N/Réf. : **BXL40200_705_PU** **BRUXELLES. Avenues de Madrid, Van Praet, des Croix de Feu, de l'Araucaria, chaussée de Vilvorde – Autoroute A12**
Gest. : **AH/**
V/Réf. : **F. Moschos** (= zone de protection du Pavillon chinois et son jardin, classés comme monument et comme site)
Corr: **04/PFD/1844326** **DEMANDE DE PERMIS D'URBANISME : restructurer l'axe routier R21 : requalifier l'autoroute A12 en boulevard urbain, mettre en double sens l'avenue Van Praet, supprimer les voies de transit sur l'av. des Croix de Feu, renforcer l'infrastructure RER vélos, créer une promenade cyclopédonne – PROJET MODIFIÉ**
NOVA :

Avis de la CRMS

AVIS CRMS SUR LE PROJET AMENDÉ (VERSION JANVIER 2023)

Périmètre d'intervention (document joint à la demande) et localisation des éléments patrimoniaux situés aux abords (© Brugis)

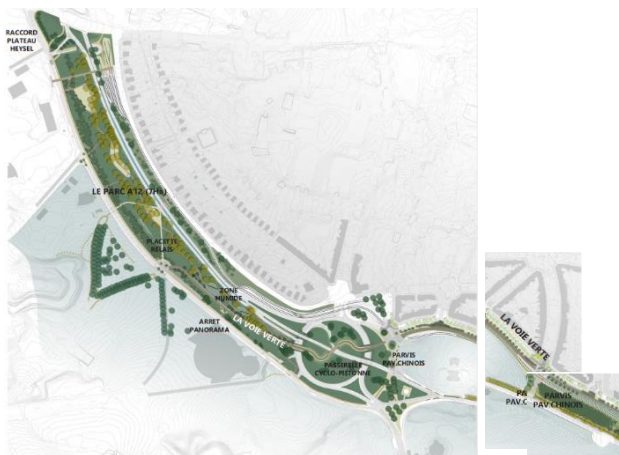
Le périmètre d'intervention est *partiellement compris dans la zone de protection du Pavillon chinois et de son jardin classés comme monument et comme site. Il longe la Tour japonaise et son jardin également classés, ainsi que les parcs d'Osseghem et de Laeken, classés comme site et la fontaine de Neptune, inscrit à l'Inventaire du patrimoine architectural.* Ce tracé appartient aux grands axes réalisés au début du XXe siècle au nord de la région.
